П Р И К А З

О внесении изменений в приаэродромную территорию аэродрома гражданской авиации Новый Уренгой, установленную приказом Федерального агентства воздушного транспорта от 8 ноября 2023 г. № 1000-П

**Перечень изменений, вносимых в приаэродромную территорию
аэродрома гражданской авиации Новый Уренгой, установленную приказом
Федерального агентства воздушного транспорта
от 8 ноября 2023 г. № 1000-П**

«Схема 4¹»

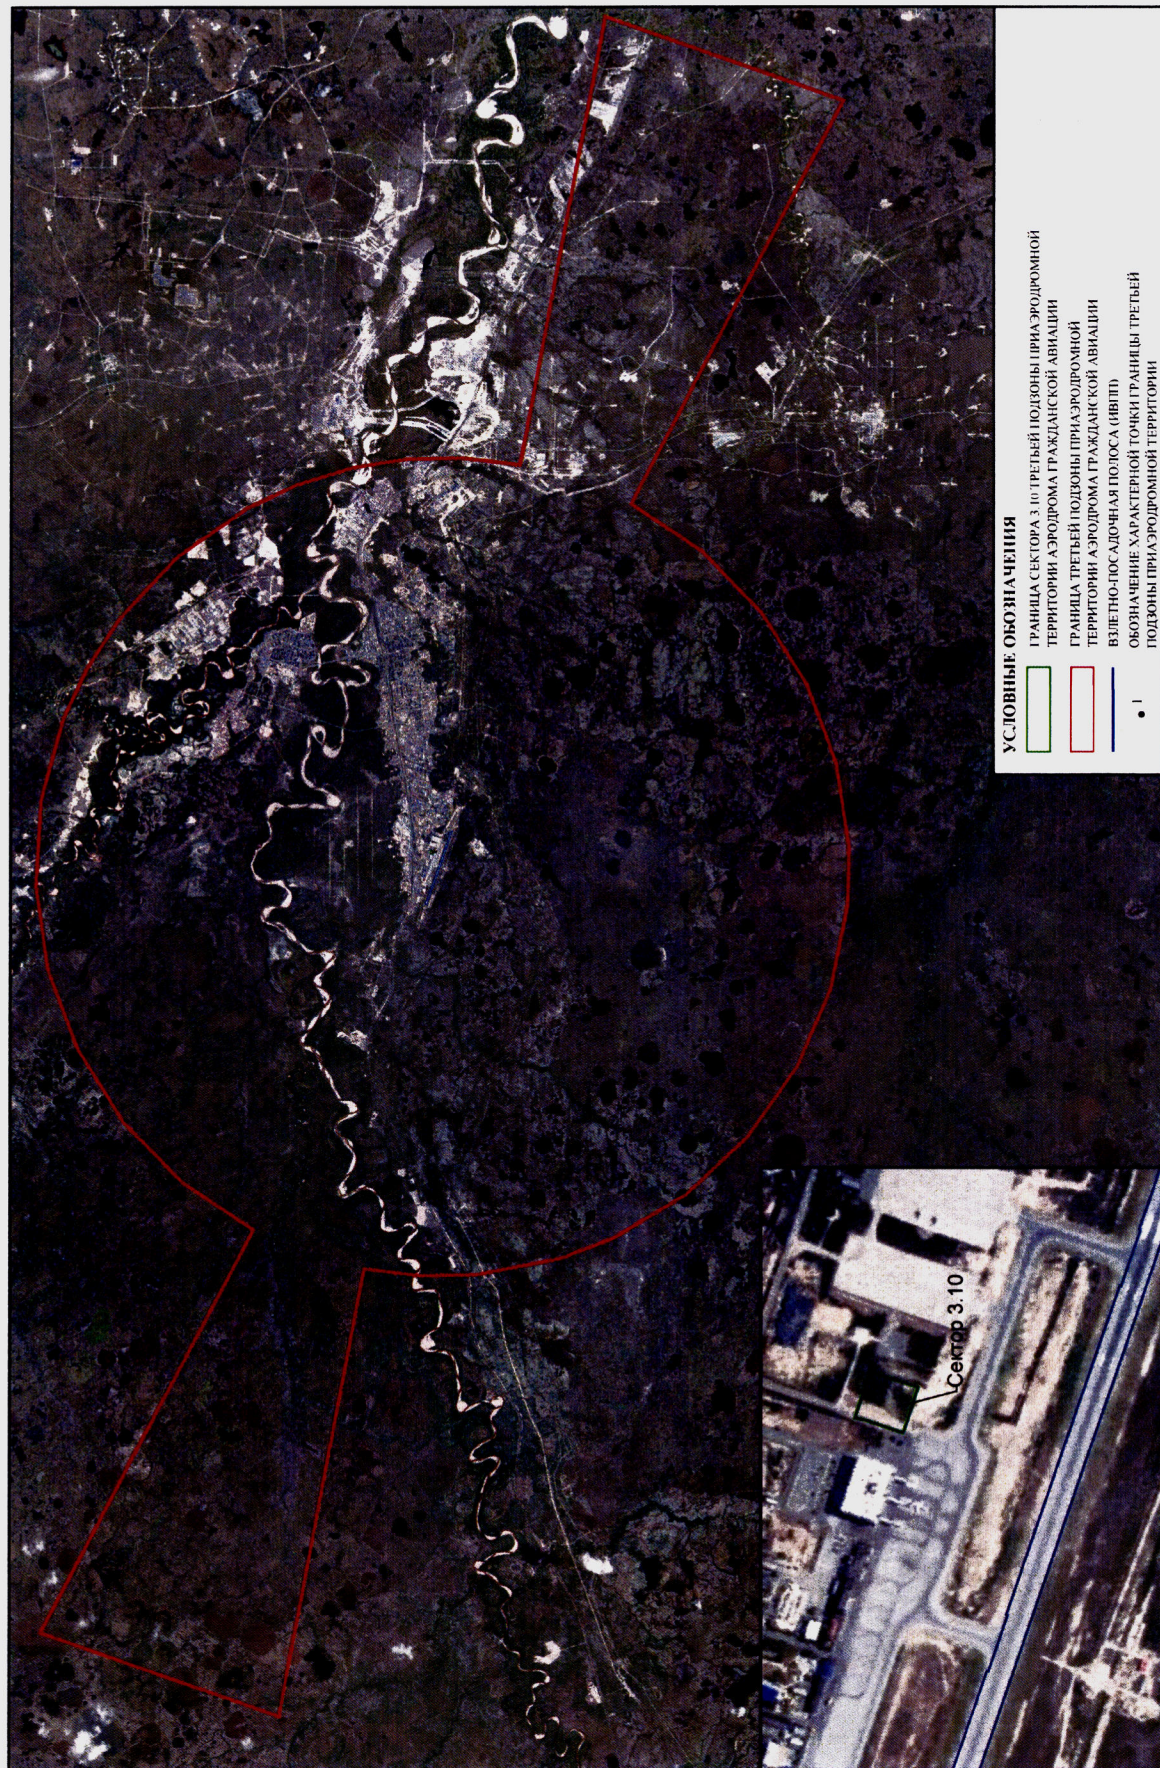
2) подпункт 7.5 изложить в следующей редакции:

«7.5. Графическое изображение границ третьей подзоны приаэродромной территории аэродрома гражданской авиации Новый Уренгой приведено на схемах 4, 4¹.»;

3) подпункт 7.5 дополнить схемой 4¹ следующего содержания:
